ДОКЛАД

Относно: идентифицирани проблеми и нарушения при организацията на движението в гр. Банско с пътни знаци

Схема на точното местоположение на изследваните пътни знаци ул. „България“

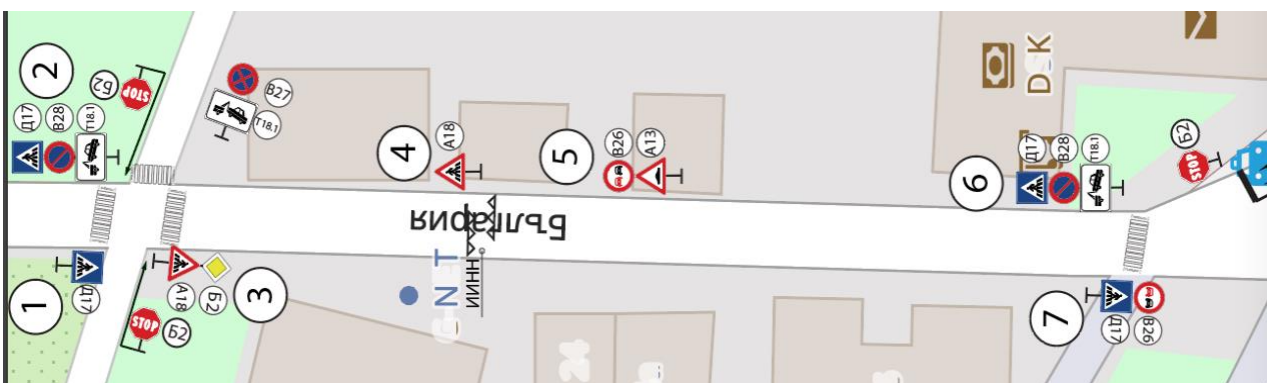
1.			Д17 – знакът е поставен в противоречие на изискването на чл. 117, ал. 2;
2.			В27+Т17/Т18.1+Д17 Д17 – знакът е поставен в противоречие на изискването на чл. 117, ал. 2; Табела Т17 погрешно е комбинирана с Т18.1 Пътен знак Д17 е поставен в противоречие на чл. 13, ал. 1
3.			Б3+А18 Пътен знак Б3 е поставен след кръстовището в противоречие на чл. 54, ал. 1; Пътен знак А18 е поставен в противоречие на чл. 13, ал. 1 и чл. 31, ал. 1
4.			А18 Знакът противоречи на изискванията на чл. 6, ал. 1, ал. 3, ал. 4, ал. 6, ал. 7. Този пътен знак трябва да бъде подменен с годен такъв.

5.			B24+A13 Пътен знак A13 е поставен в противоречие на изискванията на чл. 13, ал. 1
6.			B27+T17/T18.1+D17 Пътен знак B27 не се поставя в обхвата на кръстовище или при пешеходна пътека, защото правилното поведение на водача е регламентирано в чл. 98, т. 5 и т. 6 от ЗДвП. Табела T17 погрешно е комбинирана с T18.1 Пътен знак D17 е поставен в противоречие на чл. 13, ал. 1 и чл. 117, ал. 2. Пътният знак „Пешеходна пътека“ следва да се постави преди пътеката маркирана с пътна маркировка M8.1, а не след него.
7.			B24+D17 Пътен знак B24 е поставен в противоречие на чл. 76, ал. 1. Съгласно чл. 43, т. 2 и т. 5 от ЗДвП, в този участък е забранено изпреварването. Поставянето на такъв знак е ненужно. D17 – знакът е поставен в противоречие на изискването на чл. 13, ал. 1 и чл. 117, ал. 2; Знаците са сложени в нарушение на чл. 13, ал. 1.

Пътната маркировка тип М8.1. противоречи на изискванията на Приложение № 10 към чл. 21, ал. 3 от наредба №2 за сигнализацията на пътищата с пътна варкировка

1.3. Препоръки: Установи се, че в изследвания участък от ул. „България“ между ул. „Охрид“ и ул. Цар Симеон“ липсват общо 9 пътни знака (8 бр. Д17 и 1 бр. А13). Необходимо е да бъде подменен 1 бр. пътен знак А18 и трябва да бъдат премахнати 2 бр. В27, 2 бр. Т17/Т18.1, 1 бр. В24. Необходимо е пътните знаци Б3 и А18 да се сложат на правилното място преди кръстовището с ул. „Охрид“, а не след него както е в момента.

Пешеходните пътеки тип М8.1 трябва да се приведат в годност, като се положат необходимите материали за осигуряване на видимост през деня и през нощта, като и при мъгла или мокра настилка. Трябва да се положат задължителните надписи „погледни“.

ИИНН е необходимо да бъдат демаркирани и жълто-червената боя от тях да се премахне.

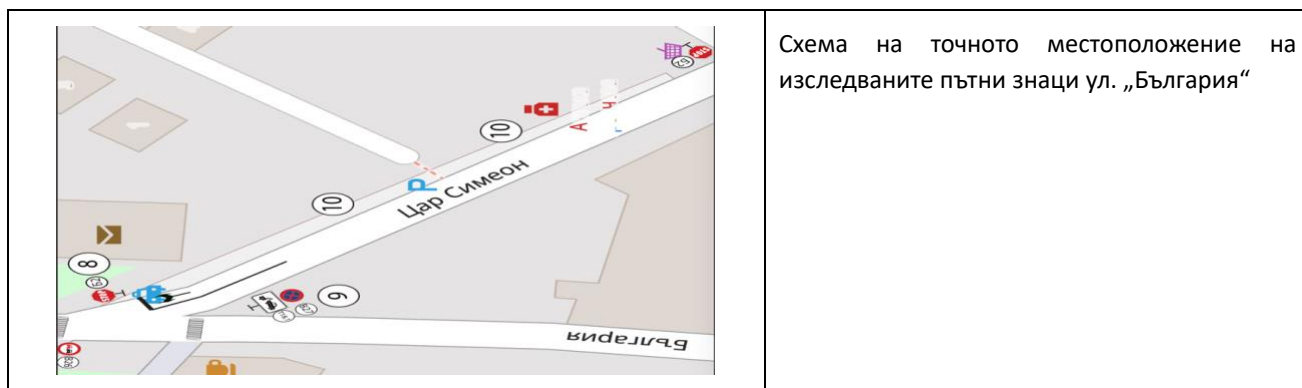
8.			Б2+Ж7 Пътен знак Б2 противоречи на изискванията на чл. 7, ал. 1, буква б); чл. 6, чл. 8, чл. 9, ал. 1, т. 1 и 2; чл. 12, ал. 1, т. 1 и 4 Указателната табела Ж7 е не покрива минималните изисквания на чл. 6 и е поставена в противоречие на чл. 139, ал. 1, т. 1, тъй като е поставена на самото кръстовище. Този пътен знак трябва да бъде премахнат и заменен с годеи.
----	---	---	---

9.			B27+T17/18.1 Табела Т17 погрешно е комбинирана с Т18.1. С измененията в Наредба №18 от 14.02.2020 г., табела Т18.1 се използва самостоятелно или в комбинация с табела Т18.2 и няма текста, който да указва, че същата може да се използва в Т17. Използваният символ не фигурира в Приложение №9 към чл. 6, ал. 2.

10.		 2 бр. Табели В този вид допълнителните табели противоречат на изискванията на чл. 11, ал. 2, където е указано, че „допуска се в населени места и селищни образувания да се поставят на едно място до три различни пътни знака с три допълнителни табели“. В този случай има 5 допълнителни табели. (Допълнителните табели Т18.1 и Т.18.2 се използват в рамките на една допълнителна табела без да се изписва текст. В допълнителната табела има вграден пътен знак В28, който е недопустимо да се вгражда в допълнителна табела, защото той се използва самостоятелно. Организацията на движението, направена по този начин, въвежда в заблуждение участниците в движението.

Знаците, които са използвани от община Банско за сигнализиране на реда за преминаване през кръстовището, касаещи предимството, не покриват минималните нормативни изисквания. Знакът Б2, който служи, за да предупреди водачите на ППС, че трябва да спрат и да пропуснат движещите се по пътя с предимство (ул. „България“) е възможно да не забележат пътния знак, който ги уведомява за това, че са без предимство. Организаторът на движението е пропуснал да постави и пътен знак Б4, който да уведоми приближаващите към кръстовището, че те вече не се намират на път с предимство. По този начин по отношение на знак Б2 са нарушени изискванията на чл. 6, чл. 16, ал. 5 от Наредба №18 за сигнализирането на пътищата с пътни знаци. Нарушени са разпоредбите на същата Наредба и по отношение на чл. 55, ал.1.

При предходното кръстовище, където се пресичат ул. „Баньо Маринов“ и ул. „Цар Симеон“, организаторът на движението е допуснал грешка като не е поставил задължителните БЗ+Г1 на ул. „Цар Симеон“, точно преди кръстовището с ул. ул. „Баньо Маринов“. Втората е еднопосочна в участъка от ул. „Охрид“ посока към ул. „Цар Симеон“. По този начин водачите, могат да предприемат маневра завои на дясно в кръстовището

По време на огледите се установи, че липсват 7 бр. пътни знаци и 4 бр. допълнителни указателни табели (2 бр. Б3, 1 бр. Б4, 2 бр. Г1/В21, 2 бр. В27, 2 бр. Т5, 2 бр. Т17). Принципът, че при път с предимство то крайт му се сигнализира с пътен знак Б4, който принцип е заложен и във Виенската Конвенция от 1968 г. за движение по пътищата и за пътните знаци и сигнали, която България е ратифицирала през 1978 г., е нарушен. Това също така противоречи и на чл. 55, ал. 1 от *Наредба №18 за сигнализирането на пътищата с пътни знаци*. Не е спазено и изискването на чл. 54, ал. 1 от същата наредба.

Липсата на основни знаци, които касаят предимството и посоката на движение са предпоставка за възникването на пътни инциденти. Така например идващите по ул. „Цар Симеон“ не знаят, че ул. „Баньо Маринов“ е еднопосочна и е възможно водач да предприеме маневра завой на дясно по ул. „Баньо Маринов“ в посока ул. „Охрид“ идвайки от ул. „Цар Симеон“ и по този начин ще се озове в ситуация, при която задължително ще трябва да наруши чл. 38, ал. 4 или чл. 39 от ЗДвП. В случай, че водачът иска да избегне това нарушение, то той ще бъде принуден да направи друго нарушение на ЗДвП.

Нарушени са и други принципи на организацията на движението, като преди кръстовището с ул. „Баньо Маринов“ липса пътен знак Г1 или В21 в нарушение на чл. 87, ал. 1 или на чл. 75 от *Наредба №18 за сигнализиране на пътищата с пътни знаци*.

Организаторът на движението не е спазил и правилата за полагане на пътна маркировка, като е допуснал в зоната за изчакване да бъдат организирани места за паркиране. В разглеждания участък е необходимо цялостно преосмисляне на организацията на движението.

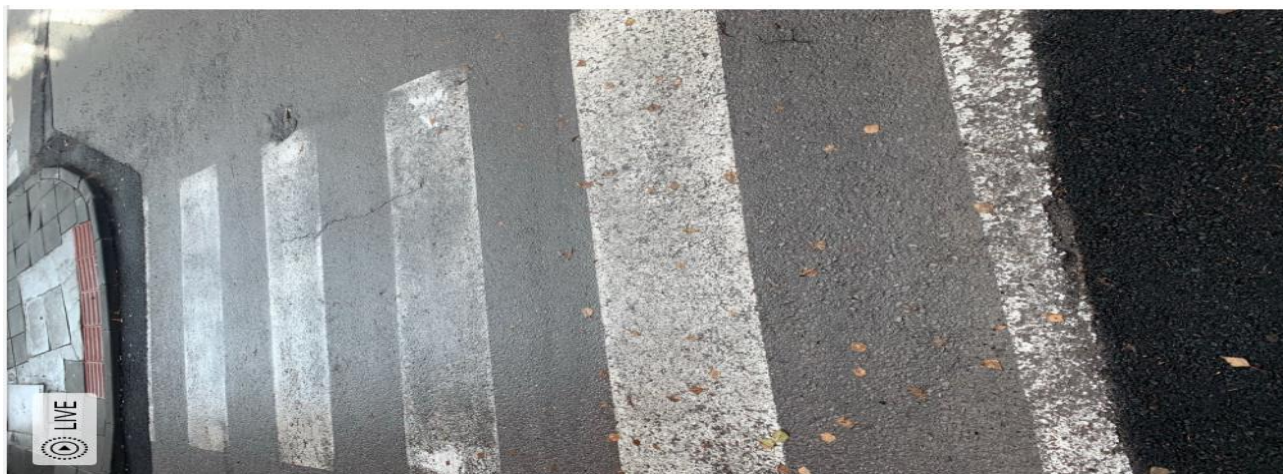
13.			Б2 Този пътен знак, макар и да има залепен стикер, то той не отговаря на минималните изисквания на БДС EN 12899, също така металите използвани за носещите конструкции и свързващите елементи не съответстват на БДС EN 10025. Пътният знак не отговаря и на БДС 1517. Съответно този знак е поставен в противоречие на чл. 6. Под този знак в противоречие на чл. 87, ал. 1
14.			В1 Пътен знак В1 е поставен в противоречие на чл. 64, ал. 1. Също така по направление от ул. „Шипка“ към ул. „Баньо Маринов“ пътни знаци Б3 преди предечката с ул. „Шипка“, липсва и знак Ж12 (чл. 153, ал.1) на ул. „Охрид“ и Ж13 на ул. „Шипка“ (чл. 154).

15.			В1 Пътен знак В1 е поставен в противоречие на чл. 64, ал. 1. При ул. „Шипка“, организаторът на движението е пропуснал да постави пътен знак Б2+Г2 и по този начин не забравяна на водачите да завият на ляво по ул. „Охрид“ от ул. „Шипка“. По този начин водачите или ще трябва да наруши чл. 38, ал. 4 или чл. 39 от ЗДвП.
16.	 		В28+Т17/18.1 Табела Т17 погрешно е комбинирана с Т18.1. С измененията в Наредба №18 от 14.02.2020 г., табела Т18.1 се използва самостоятелно или в комбинация с табела Т18.2 и няма текста, който да указва, че същата може да се използва в Т17. Използваният символ не фигурира в Приложение №9 към чл. 6, ал. 2
17.			Б2 Пътен знак Б2 е поставен преди кръстовище с ул. „България“. В същото време ул. „Охрид“ е еднопосочна по направлението от ул. „България“ към ул. „Шипка“ и ул. „Баньо Маринов“. Този пътен знак задължително трябва да бъде премахнат.

18.			B28+T17/18.1 Табела T17 погрешно е комбинирана с T18.1. С измененията в Наредба №18 от 14.02.2020 г., табела T18.1 се използва самостоятелно или в комбинация с табела T18.2 и няма текста, който да указва, че същата може да се използва в T17. Използваният символ не фигурира в Приложение №9 към чл. 6, ал. 2. Знаците са сложени в нарушение на чл. 13, ал. 2.
 Схема на точното местоположение на изследваните пътни знаци ул. „Охрид“ и ул. „Шипка“

Тук отново има липсващи пътни знаци късащи предимството и реда за преминаване. Така например преди кръстовището с ул. „Шипка“ липсва пътен знак Б3, а преди кръстовището с ул. „Баньо Маринов“ липсва пътен знак Б4. На ул. „Шипка“ организаторът на движението е пропуснал да сложи пътен знак Б2 по реда на чл. 53, ал. 2, т. 1. На същото място липсва и пътен знак Г2 по реда на чл. 87, ал. 1.

Преди кръстовището с ул. „Шипка“ липсва и пътен знак Ж12 по реда на чл. 153, ал. 1, а на ул. „Шипка“ липсва и пътен знак Ж13 по реда на чл. 154. След преминаването през кръстовището с ул. „Шипка“ липсва пътен знак Д4, по реда на чл. 64, ал. 1 и чл. 105 ал. 1.

Препоръчително е липсващите пътни знаци да бъдат поставени, а излишните да бъдат премахнати. Също така е необходимо там където те не отговарят на нормативните изисквания да бъдат заменени или приведени в съответната нормативна годност. В участъка липсват 10 бр. пътни знаци (1 бр. пътен знак Б2, 1 бр. Б3, 1 бр. Б4, 1 бр. Г2, 2 бр. Д4, 2 бр. Д17, 1бр. Ж12, 1 бр. Ж13).

Необходимо е пътен знак Б2 при кръстовището с ул. „Баньо Маринов“ да бъде подменен с годин такъв, съществуващия да бъде премахнат. Необходимо е пътния знак Б2 при ул. „България“ да бъде премахнат тъй като улицата вече е еднопосочна. Комбинацията от пътни знаци В28+Т17/Т18.1 е необходимо да бъдат премахнати и на тяхно място да се постави пътен

Вариант на нова организация на движението в обхвата на изследваните улици. Със зелен цвят са нанесени пътните знаци, които трябва да бъдат поставени, така че ОД да отговаря на минималните нормативни изисквания, съобразно действащата нормативна уредба.

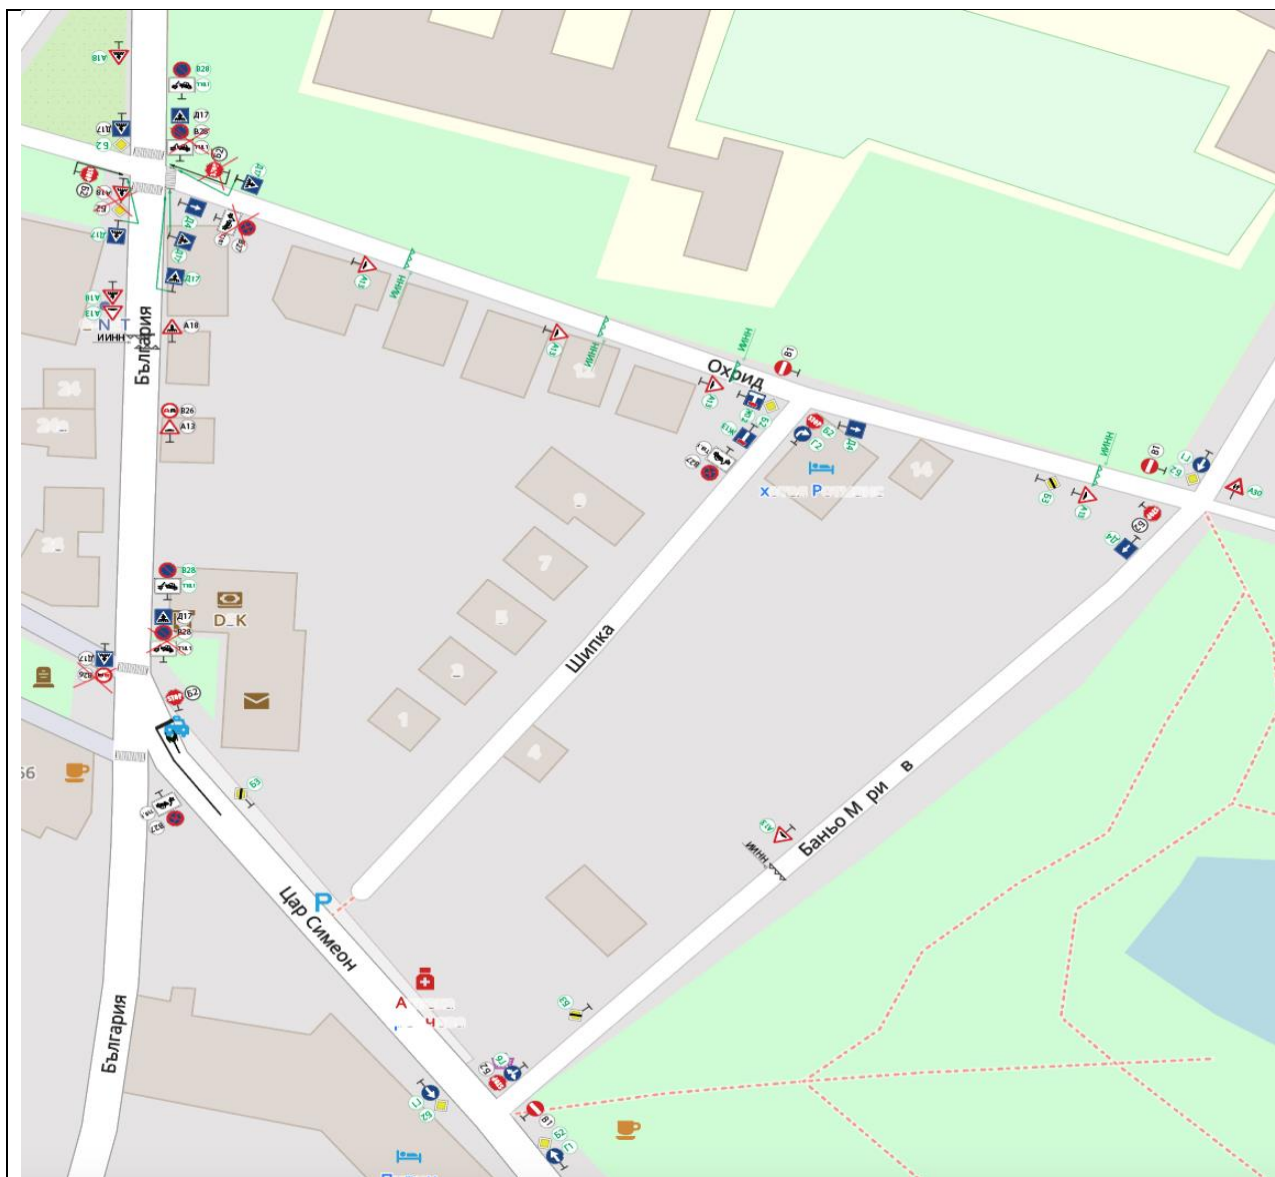
Организаторът на движението е пропуснал да постави над 30 бр. пътни знаци. Някой от тях касаят предимството и реда за преминаване през кръстовището. Също така има пропуски по отношение на посоките на движение. Липсват и знаци, които да указват на водача, че се намира на път с еднопосочно движение.

При пешеходните пътеки тип М8.1 липсват задължителните знаци Д17, а при изкуствените изпъкнали напречни неравности не е поставен пътен знак А13.
